**Verslag huishoudelijke elektrische installatie op laagspanning en zeer lage spanning****Algemeen:**

Referentie: 009-20260616-03	Datum controle: 16/06/2026
Keurder: 009

Eigenaar:	Onbekend	EAN-code:	Onbekend
Adres installatie:	Oude Jetseweg 15, 1731 - Relegem (Asse)	Nummer teller(s):	1sag3100246430
		Distributienetbeheerder installatie:	Fluvius
Datum uitvoering installatie: ☒ Vóór 01/10/1981 ☐ Tussen 01/10/1981 en 01/06/2020 ☐ Vanaf 01/06/2020			
Type: ☒ Wooneenheid ☐ Niet-huishoudelijk ☐ PV ☐ Batterij ☐ Laadpaal

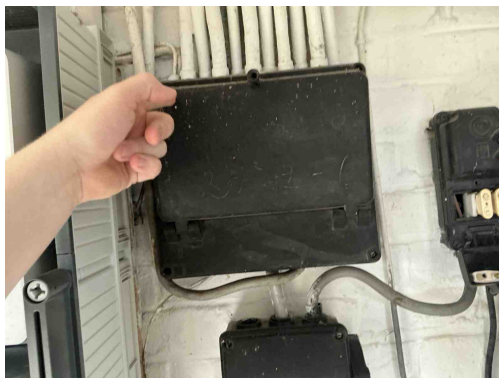
- D03** - Er is geen differentieelstroominrichting van maximum 300 mA geplaatst in het begin van de elektrische installatie van een residentieel geheel (incl. in de gemeenschappelijke delen) (Boek 1: 4.2.4.3, 4.2.4.4).
- D05** - Er is geen ondergeschikte differentieelstroominrichting van maximum 30 mA geplaatst voor de beveiliging van de ruimte(n) die een badkuip en/of douche bevatten (Boek 1: 4.2.4.3).
- D26** - Er is geen ondergeschikte differentieelstroominrichting van maximum 30 mA geplaatst voor de beveiliging van wasmachine/afwasmachine/droogkast (Boek 1: 4.2.4.3.b).
- B30** - De houder van de beveiliging in een huishoudelijke ruimte is niet voorzien van aangepaste kalibreerelementen (Boek1: 5.3.5.5).
- B14** - Abnormale opwarming van de beveiligingen, schakelapparatuur, aansluitklemmen (Boek 1: 4.4.1.1).

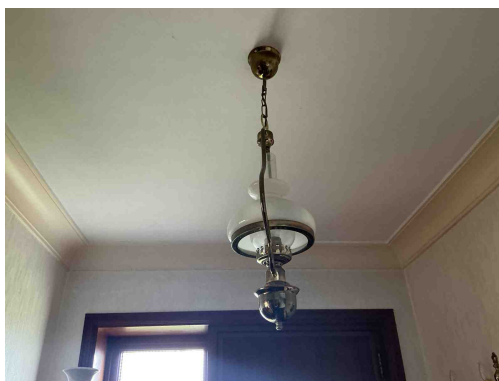
- B17** - De voedingsspanning is niet op elk bord vermeld (Boek 1: 3.1.3.3).

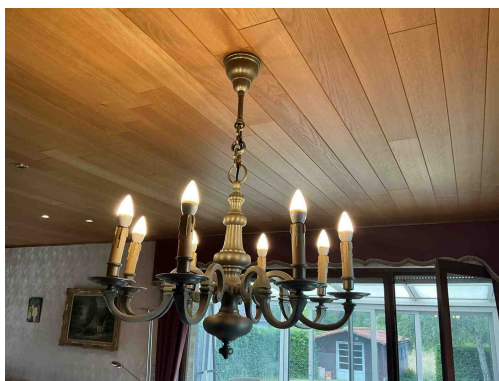
Klasse 0 is verboden

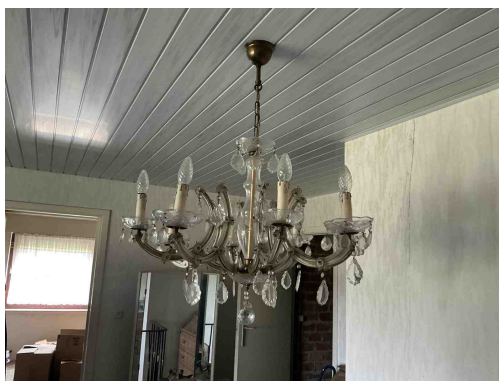
Klasse 0 is verboden

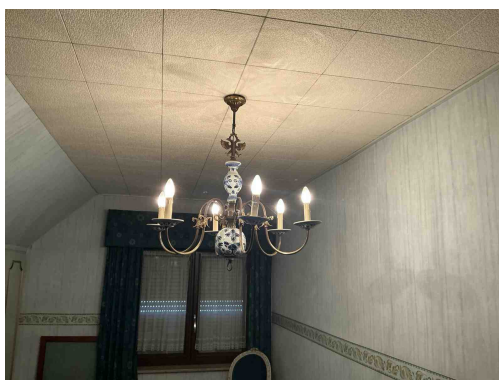
Klasse 0 is verboden

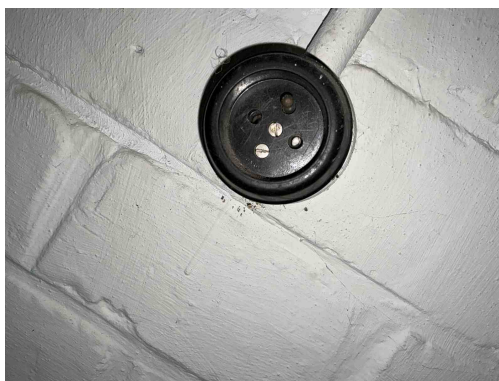
Klasse 0 is verboden

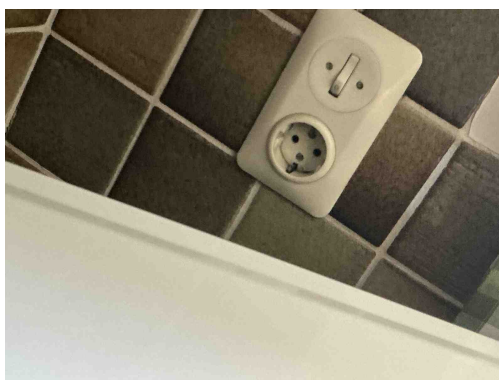
T11 - De contactdozen waarvan de toegekende stroomsterkte maximaal 16A en de toegekende spanning maximaal 250V bedraagt en niet bedoeld zijn voor de voeding van een of meerdere verbruikstoestellen voor een specifiek doel en niet geplaatst zijn in of op schakel- en verdeelborden, beschikken niet of IPXX-D (incl. gemeenschappelijke delen residentieel geheel) (Boek 1: 4.2.2.3/5.3.5.2).

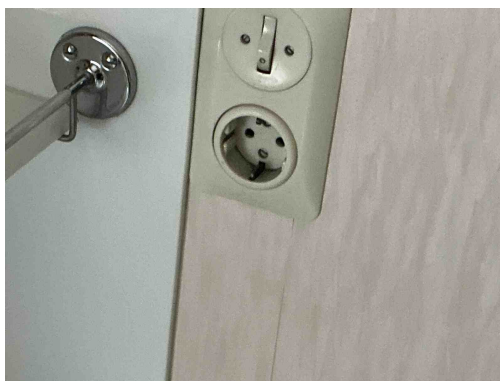
T03 - Contactdozen met randaarding zijn niet toegelaten in huishoudelijke installaties en in niet huishoudelijke installaties zonder BA4/BA5 personeel (Boek 1: 5.3.5.2).

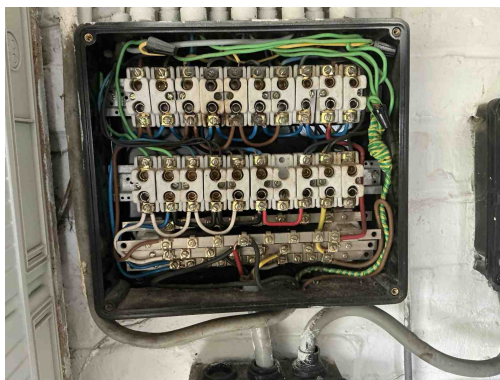
T03 - Contactdozen met randaarding zijn niet toegelaten in huishoudelijke installaties en in niet huishoudelijke installaties zonder BA4/BA5 personeel (Boek 1: 5.3.5.2).
